**AVIS RELATIF À LA PROTECTION
CONTRE LES EVENTUELS EFFETS NOCIFS ET NUISANCES
PROVOQUÉS PAR LES RAYONNEMENTS NON IONISANTS
GÉNÉRÉS PAR DES ANTENNES ÉMETTRICES STATIONNAIRES**

Commune : FLOREEFFE - Exploitant : TELENET GROUP

Référence exploitant : NR1265B

Rapport n° 325 / 2024

Figure 1 : Vue en plan des lieux de séjour et des points de contrôle

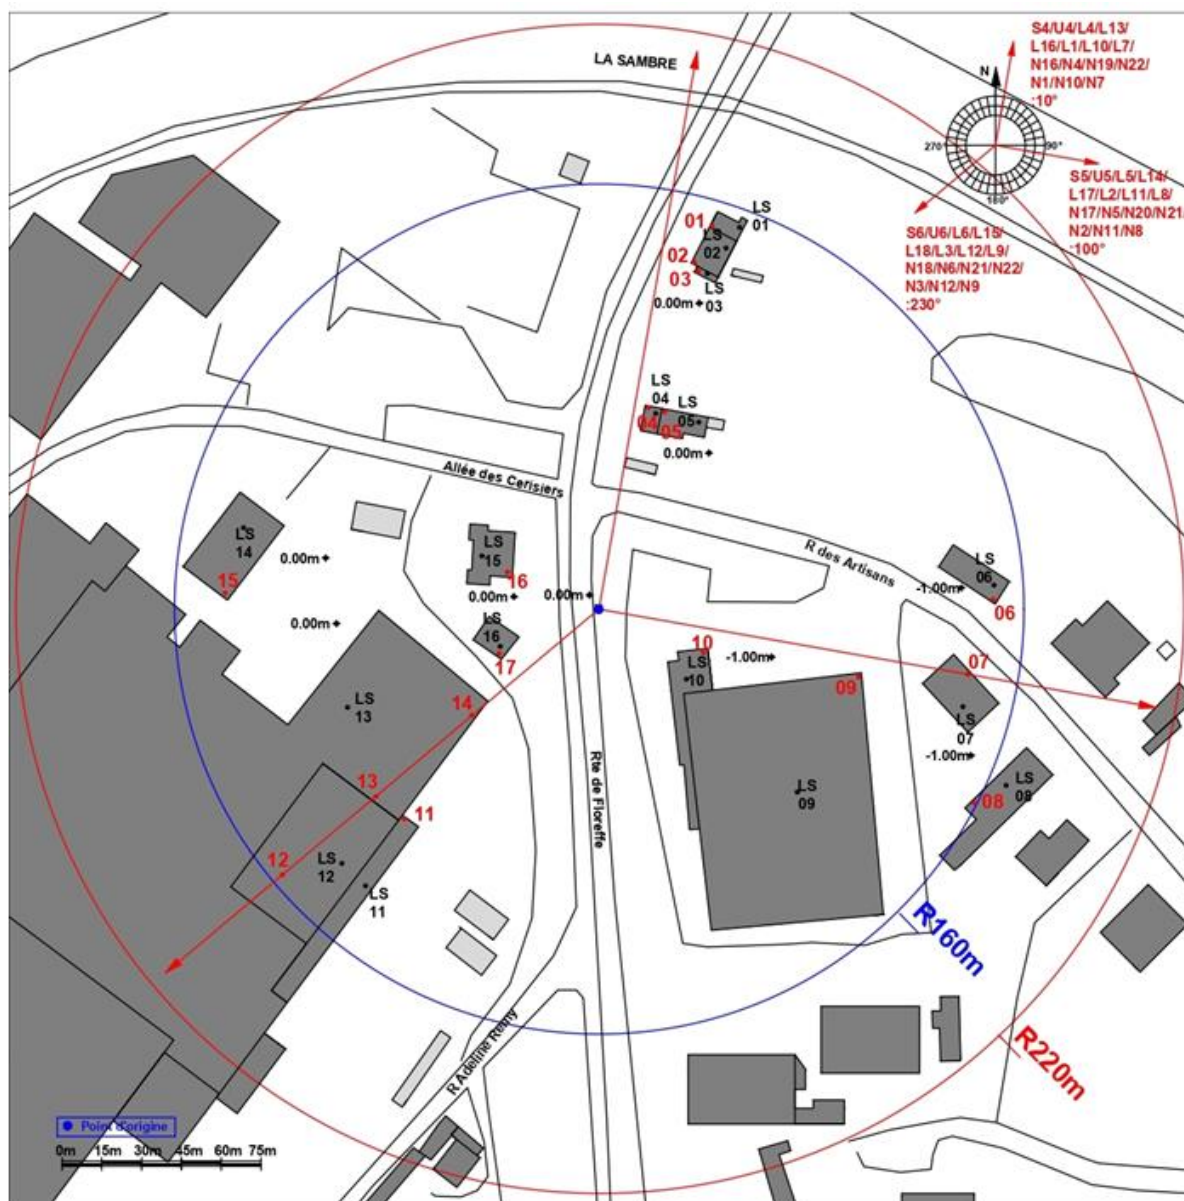
N° point de contrôle	LS	Atténuation (dB)	Indice d'exposition relatif à la limite par installation IE_i
11	LS11	3,0	0,946
13	LS13	3,0	0,939
5	LS05	3,0	0,933
9	LS09	3,0	0,917
3	LS03	3,0	0,710
2	LS02	3,0	0,688
7	LS07	3,0	0,622
1	LS01	3,0	0,573
6	LS06	3,0	0,566
12	LS12	3,0	0,513
8	LS08	3,0	0,445
4	LS04	3,0	0,360
15	LS14	3,0	0,272
17	LS16	3,0	0,194
10	LS10	3,0	0,176
14	LS13	3,0	0,155
16	LS15	3,0	0,043

En ce qui concerne les antennes de l'installation mentionnées dans le tableau 1, la distance maximale à laquelle la limite pourrait être atteinte, à l'extérieur, est égale à 164,4 m. S'il n'y a pas de LS à une distance inférieure, les antennes respectent forcément la limite d'immission.

Dans le cas des LS situés à l'intérieur des bâtiments, une atténuation d'obstacle est prise en compte et il en résulte que la distance maximale à laquelle la limite pourrait être atteinte se réduit à 116,4 m.

Les résultats de l'évaluation décrite au paragraphe 4 indiquent que les antennes émettrices stationnaires de l'installation faisant l'objet du présent avis ne produisent pas, dans un lieu de séjour, un rayonnement électromagnétique maximum supérieur aux limites fixées à l'article 4 du décret.

Figure 2 : Vue en plan des installations d'antennes dans un rayon de 300 mètres autour de l'installation faisant l'objet de la demande d'avis

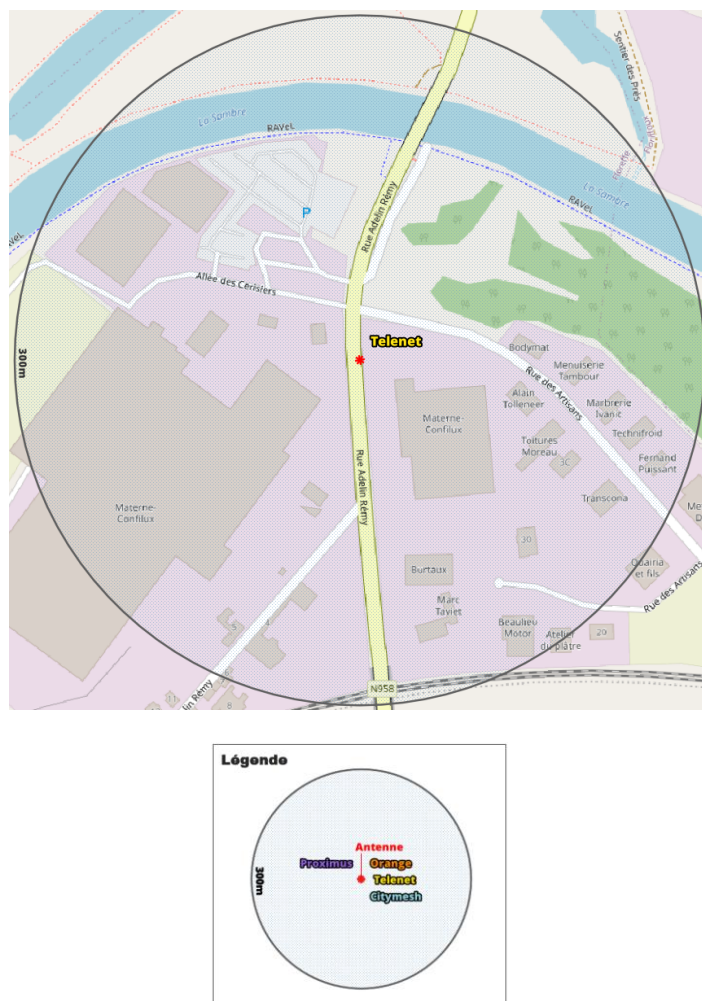
Compte tenu du nombre d'installations localisées dans la figure 2, il apparaît que l'intensité du rayonnement électromagnétique généré, dans les lieux de séjour situés à proximité de l'installation référencée dans le paragraphe 2, par l'ensemble des antennes émettrices stationnaires de l'ensemble des exploitants du même site d'antennes émettrices stationnaires respecte la limite fixée à l'article 4, § 2 du décret.
